ALCALDÍA MAYOR DE BOGOTÁ D.C. Fondo Prevención y Atención Emergencias	CONCEPTO TÉCNICO SOBRE NECESIDAD DE ESTUDIOS DETALLADOS DE AMENAZA Y RIESGO POR FENOMENOS DE REMOCIÓN EN MASA DENTRO DEL TRÁMITE DE LICENCIA URBANÍSTICA	Código:	GPR-FT-10
		Versión:	04
		Fecha de revisión:	21/06/2011

1.1 CONCEPTO TÉCNICO No.	CT-7588
1.2 ÁREA:	Análisis y Mitigación de Riesgos
1.3 COORDINACIÓN:	Estudios y Conceptos Técnicos
1.4 REFERENCIA CRUZADA RADICADO FOPAE:	2014ER10065
1.5 RESPUESTA OFICIAL No.	RO-72411

2.1 SOLICITANTE:	Curaduría Urbana No 1
2.2 PROYECTO:	Barrio San Diego
2.3 LOCALIDAD:	3. SANTA FE
2.4 UPZ:	91. Sagrado Corazón
2.5 BARRIO O SECTOR CATASTRAL:	Sector Catastral San Diego
2.6 DIRECCIÓN:	Calle 27 No. 5-54 y Calle 28 No. 5-50(*)
2.7 CHIP:	AAA0087RXAW – AAA0087RWZM (**)
2.8 MANZANA CATASTRAL:	13 (**)
2.9 PREDIO CATASTRAL:	07 – 08 (**)
2.10 ÁREA (Ha):	1669 m ²
2.11 FECHA DE VISITA:	Mayo 28 de 2014

Figura 1. Localización general del proyecto ubicado en Calle 27 No. 5-54 y Calle 28 No. 5-50, sector catastral San Diego de la Localidad de Santa Fe, en el Plano Normativo de Amenaza por Remoción en Masa del POT (Decreto 190 de 2004), el cual se encuentra en amenaza MEDIA.

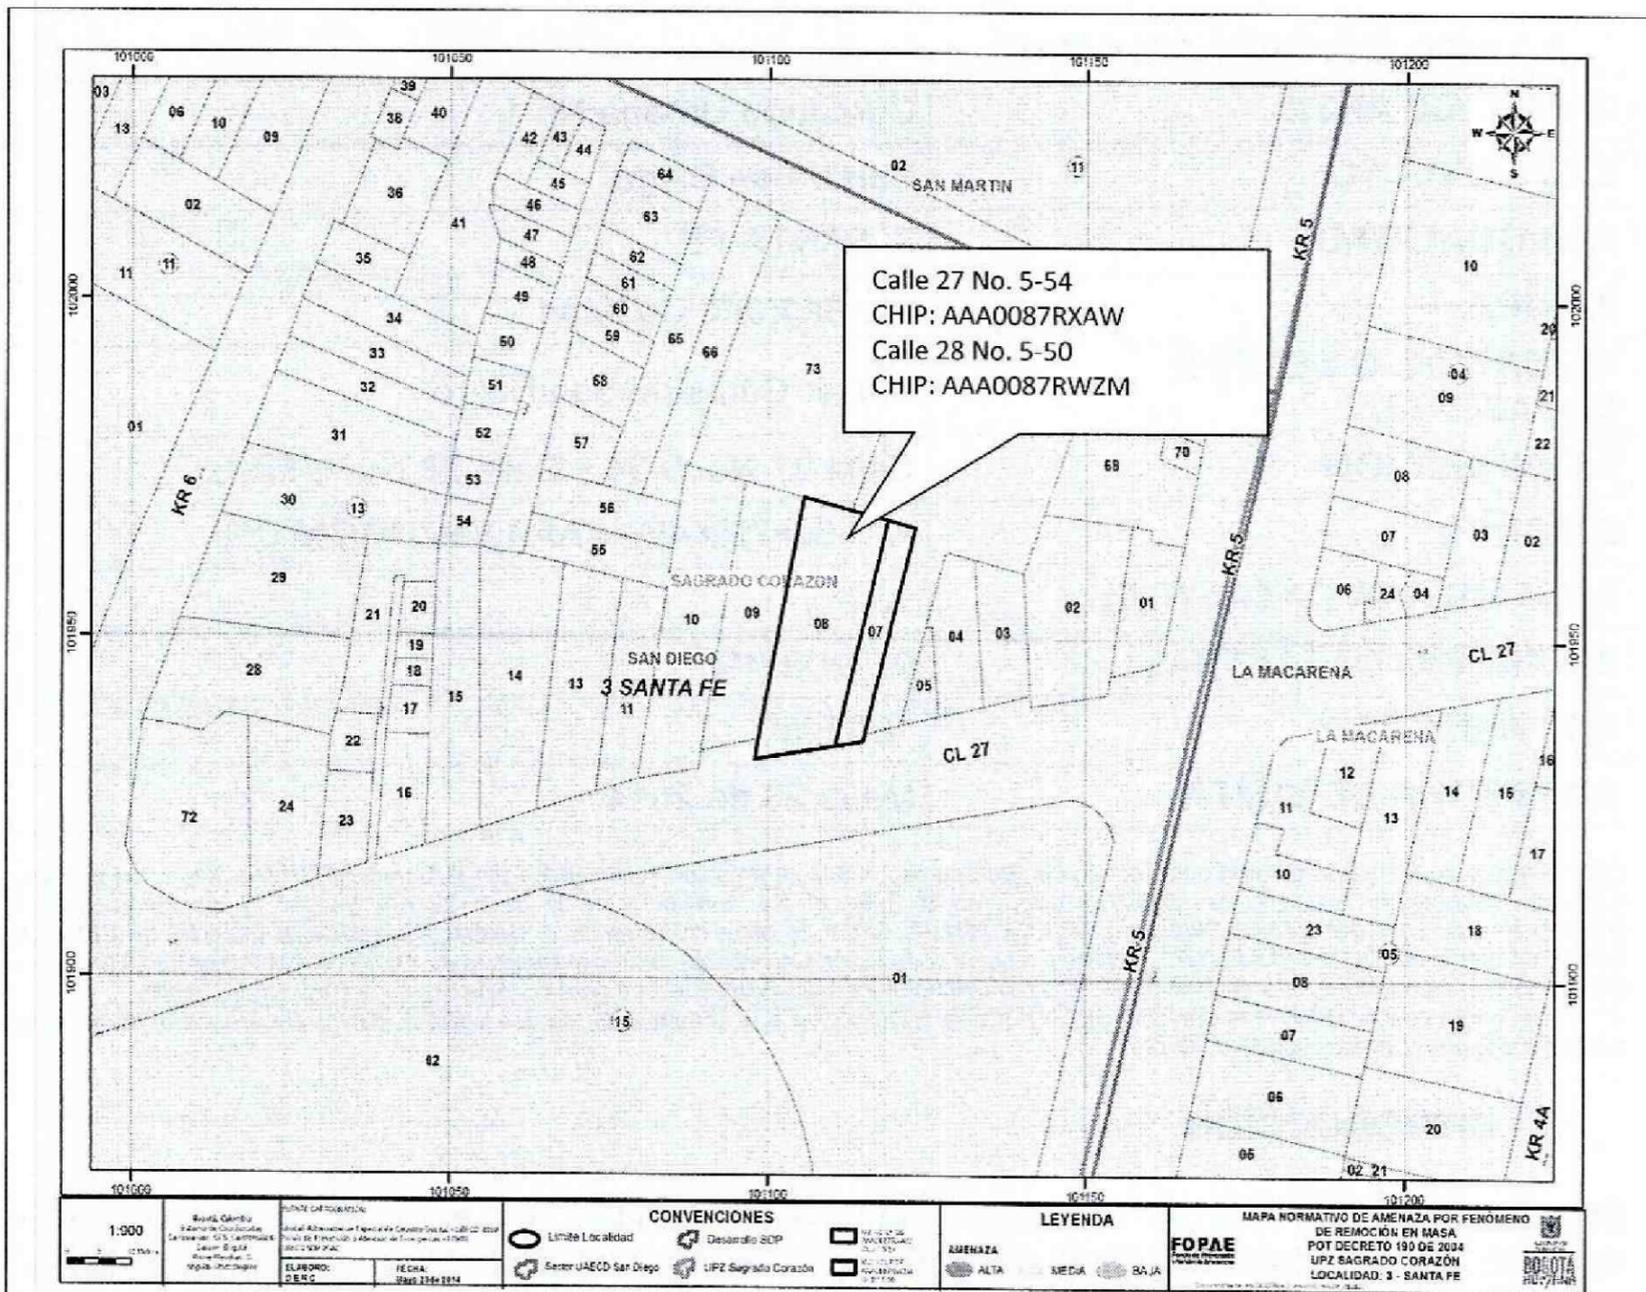
Conforme con el plano normativo de “Amenaza por Remoción en Masa” del Plan de Ordenamiento Territorial de Bogotá – POT, el sector del proyecto ubicado en la Calle 27 No. 5-54 y Calle 28 No. 5-50 de la Localidad de Santa Fe, se encuentra en una zona de **AMENAZA MEDIA** por procesos de remoción en masa (Figura 1).
